NIEDERSCHRIFT

über die
Sitzung des Bau- und Umweltausschusses Weitramsdorf

- 3 Aufstellung des Bebauungsplans "Röthenweg" (5. Entwurf) im OT Weidach im beschleunigten Verfahren gem. § 13 a BauGB
 - 3.1 Behandlung der Stellungnahmen aus der öffentlichen Auslegung nach § 3 Abs. 2 BauGB

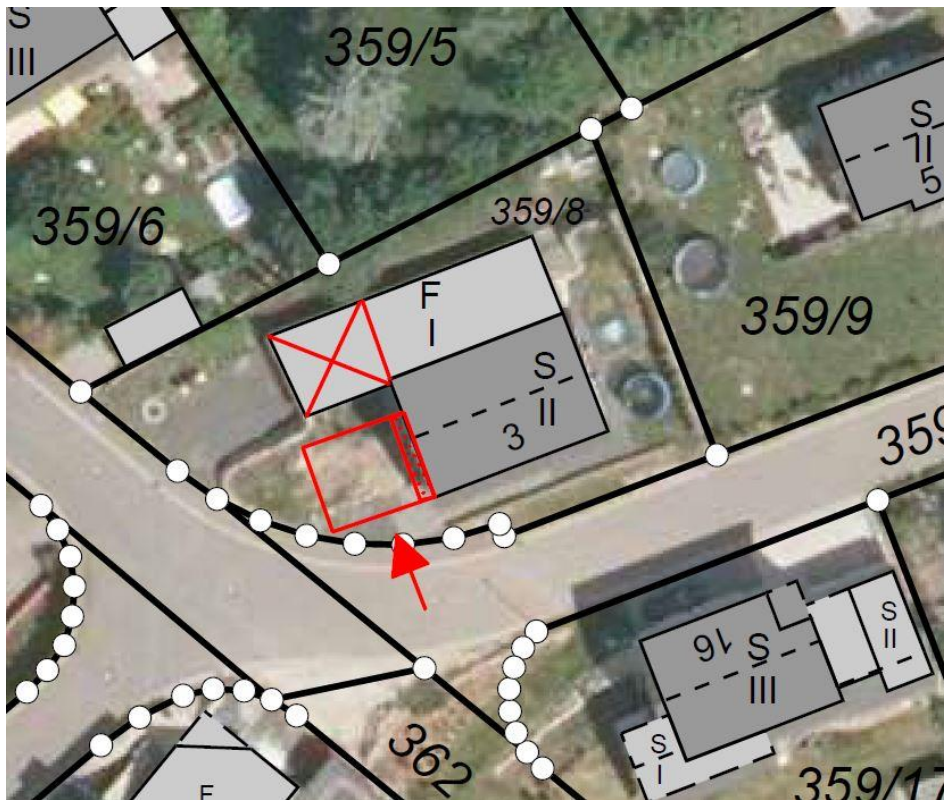
Um den Carport an der beschriebenen Stelle zu errichten wird eine Befreiung von den Festsetzungen des Bebauungsplans „Hühnerberg III“ in Bezug auf Überschreitung der Baugrenzen benötigt und eine Isolierte Abweichung von den Vorschriften der Garagen und Stellplatzverordnung in Bezug auf den freizuhaltenden Stauraum vor Garagen.

Ein Gremiumsmitglied erklärt, dass es sich bei der Straße „Zur Sandleite“ um eine reine Anwohnerstraße, die als Sackgasse ausgebildet ist, handelt. Die Verkehrsbelastung auf dieser Straße ist sehr gering und durch die Errichtung an der geplanten Stelle ist die Leichtigkeit des Verkehrs nicht beeinträchtigt.

Der Ausschuss stimmt der Anfrage zur Errichtung eines Carports auf dem Flurstück Fl. Nr. 359/8 der Gemarkung Altenhof mit folgender Auflage zu:

TOP 4.2

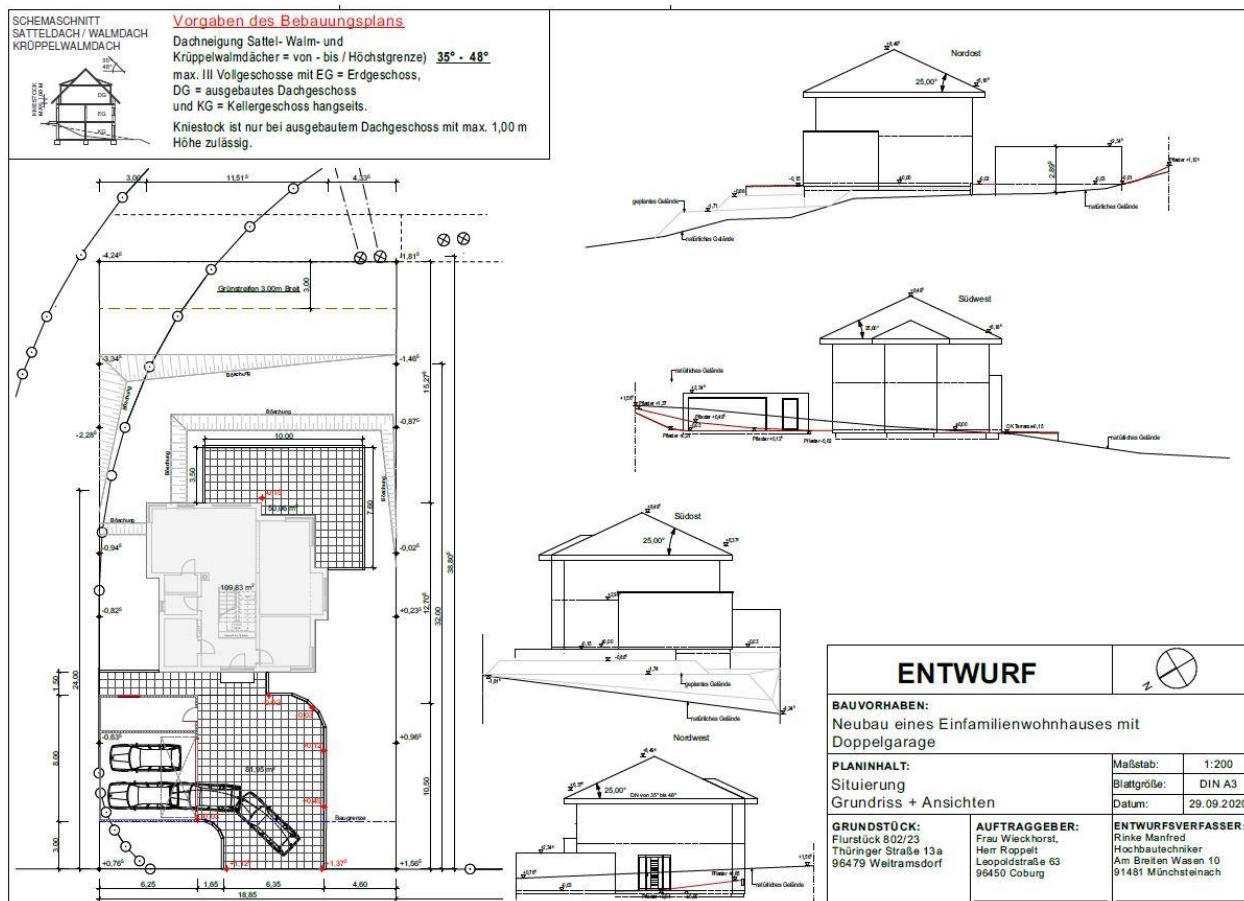
Die Bauherren beabsichtigen auf dem Grundstück mit der Fl. Nr. 802/23 der Gemarkung Weitramsdorf (Thüringer Str. 13 a) ein Wohnhaus mit einem Erdgeschoss und einem Dachgeschoss zu errichten. Der Bebauungsplan sieht jedoch ein Kellergeschoss, ein Erdgeschoss und ein ausgebautes Dachgeschoss vor. Um das geplante Gebäude zu errichten bedarf es einer Befreiung von den Festsetzungen des Bebauungsplans „Hoher Rain“ in Bezug auf die Art der Geschosse.

Der Bau- und Umweltausschuss stimmt der Voranfrage zur Errichtung eines Wohnhauses auf dem Grundstück mit der Fl. Nr. 802/23 der Gemarkung Weitramsdorf zu und erteilt die Befreiung von den Festsetzungen des Bebauungsplans „Hoher Rain“ bezüglich der Art der Geschosse.

TOP 4.3 Errichtung eines Carports auf dem Grundstück mit der Fl.Nr. 267 der Gemarkung Weidach (Hohe Str. 28); isolierte Abweichung vom einzuhaltenden Stauraum vor Garagen nach § 2 Abs. 1 GaStellV; Katja Heß, Lauterer Str. 28, 96450 Coburg

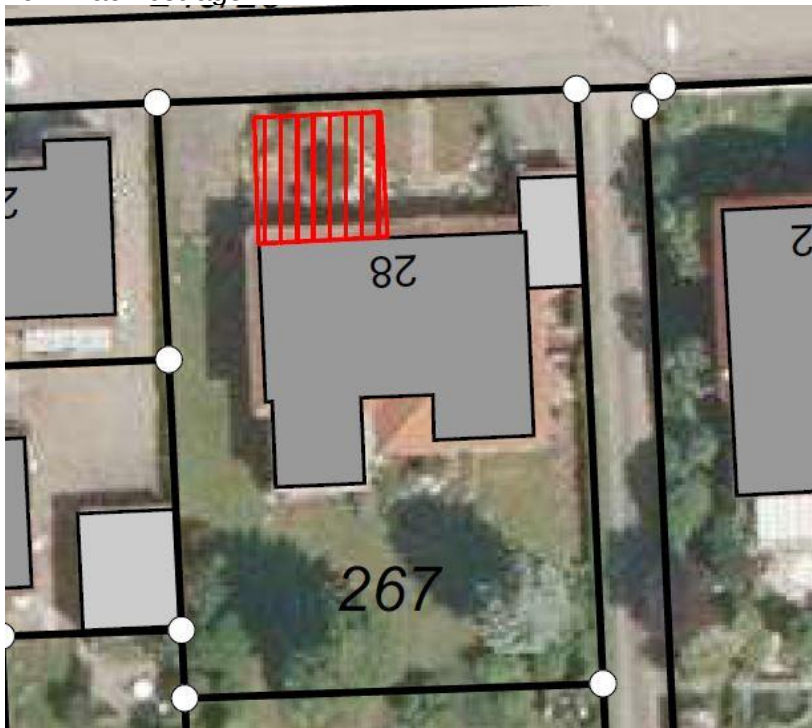
Der Bauherr beabsichtigt auf dem Grundstück mit der Fl. Nr. 267 der Gemarkung Weidach (Hohe Str. 28) einen Carport zu errichten. Um das Grundstück bestmöglich auszunutzen soll der Carport den nach der Bayerischen Garagen und Stellplatzverordnung Stauraum von mindestens 3 m unterschreiten.

Um den Carport wie geplant zu errichten, ist eine Isolierte Befreiung vom vorgeschriebenem Stauraum vor Garagen nach § 2 Abs. 1 GaStellV gefordert.

Der Bau- und Umweltausschuss stimmt der Anfrage zur Errichtung eines Carports auf dem Grundstück mit der Fl. Nr. 267 der Gemarkung Weidach (Hohe Str. 28) unter folgenden Auflagen zu:
